BRUXELLES. Place des Palais, 7 - Ancien Hôtel de Belle-Vue (Musée BELvue) - (arch. Barnabé GUIMARD / J.B.V. BARRÉ)

(compris dans le périmètre de classement des 3 portiques de la place Royale et des façades des immeubles bordant la place Royale)
AVIS PRÉALABLE : restauration des façades et des toitures, mise en place d'une verrière solaire au-dessus de l'atrium, réactivation de l'entrée donnant sur la Place Royale, réaménagement des bureaux du 3e étage et installation d'un abri à vélos

Avis de principe de la CRMS

Synthèse des interventions projetées (documents extraits du dossier de demande).

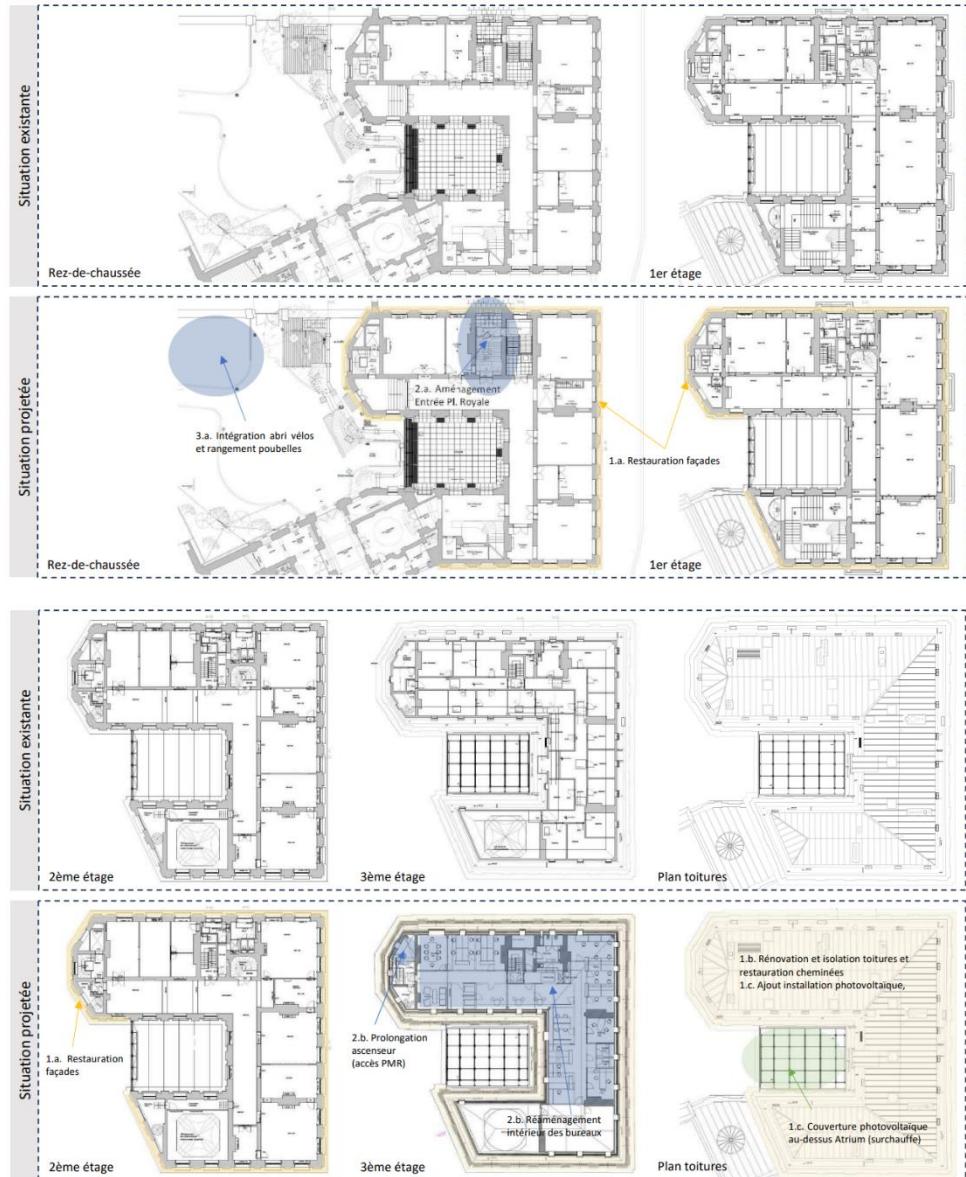
Comme elle l'avait déjà exprimé dans son avis conforme, la CRMS **demande de s'en tenir à une opération de restauration dans les règles de l'art du cimentage existant**, fondée sur une analyse approfondie de la composition du cimentage et des pathologies présentes, ainsi que du comportement hygrothermique du bâtiment. La CRMS fonde cette position sur les arguments suivants :

- **En termes de stratégie énergétique** : la Commission met en cause la pertinence d'une intervention aussi partielle et localisée dans la stratégie énergétique globale du projet. L'application d'une surcouche d'enduit uniquement sur les pilastres reviendrait à isoler la partie déjà la plus épaisse de la maçonnerie, et risque de générer d'importants ponts thermiques avec les zones non isolées.

- **En termes d'impact sur la façade** : L'épaisseur projetée des pilastres de 4 cm en largeur et 5 cm en profondeur risque de générer un impact visuel sur la perception des façades classées, leurs proportions et la lisibilité des détails. Le dossier ne fournit par ailleurs pas de précisions sur les raccords entre la surcouche d'enduit et les moulures.

- **En termes d'intégration paysagère** : l'hôtel de Belle-Vue fait partie de l'ensemble homogène formé par les huit hôtels néoclassiques bordant la Place Royale, en exacte symétrie. L'homogénéité de l'ensemble doit être prioritairement préservée et ne peut pas être perturbée par une intervention singularisant ses façades.

Vue en coupe de l'isolation projetée de la toiture. Documents extraits du dossier de demande.

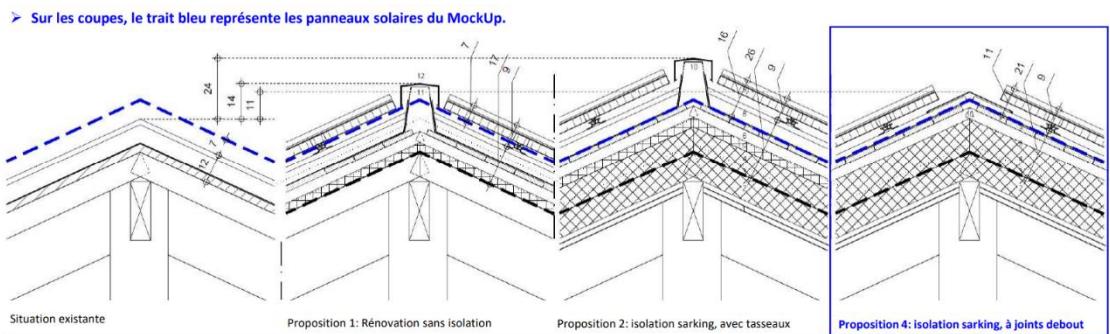
En ce qui concerne le nouveau complexe de toiture, la CRMS se prononce favorablement sur la stratégie d'isolation proposée, permettant de limiter la surépaisseur résultant de l'intervention. Elle se réjouit également du maintien des souches de cheminées, qui datent de la période de référence retenue, et se prononce en faveur de la couverture en zinc à joints debout, que l'on rencontre déjà sur d'autres bâtiments bordant la Place Royale.

Visibilité du mock-up selon les conditions météorologiques (photographies CRMS)

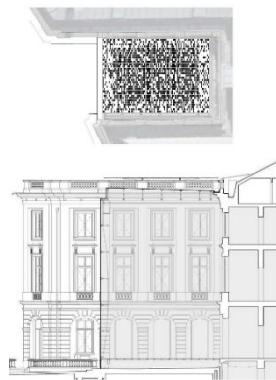
Pour mémoire, la Commission s'était déjà prononcée favorablement au principe des panneaux photovoltaïques reproduisant l'apparence du zinc. Le mock-up de ces panneaux a permis d'en évaluer plus finement l'intégration dans le paysage urbain. Celui-ci a consisté en l'installation temporaire de deux panneaux manufacturés sur mesure (77 x 217 cm) et d'un panneau verre BIPV standard, à proximité du faîte de toiture et d'une souche de cheminée. La visite sur place a donné lieu aux remarques suivantes :

- En termes de dimensions, les panneaux solaires sur mesure, aux dimensions proches de celles des panneaux de zinc en toiture, présentent un rendu plus satisfaisant que les éléments de facture standardisée.
- En termes de colorimétrie, l'évaluation in situ a été réalisée par un temps très ensoleillé, ce qui donnait à la toiture en zinc une teinte claire. Les panneaux photovoltaïques apparaissaient alors trop foncés, générant un contraste visuel marqué, également perceptible depuis l'espace public. Suite à ces constatations, les auteurs de projet ont positionné sur la toiture deux échantillons de teintes alternatives, plus claires, en soulignant qu'au plus la teinte retenue sera claire, au plus la perte de rendement sera significative. Il s'agit donc de trouver l'équilibre entre une teinte proche du zinc, et un degré de performance énergétique satisfaisant.

Après analyse des trois options en présence (teinte du mock-up, alternative 1 et alternative 2), la CRMS confirme sa position favorable sur le placement des panneaux photovoltaïques, tout en marquant sa préférence, au niveau de la teinte, pour l'alternative 1, qui semble offrir le meilleur compromis entre intégration paysagère et pertinence dans la stratégie énergétique. La teinte définitive pourra encore faire l'objet d'ajustements au stade de la demande de permis unique, en collaboration avec la DPC. La CRMS demande par ailleurs d'étudier un profilé permettant de terminer adéquatement les panneaux photovoltaïques à hauteur du faîte.
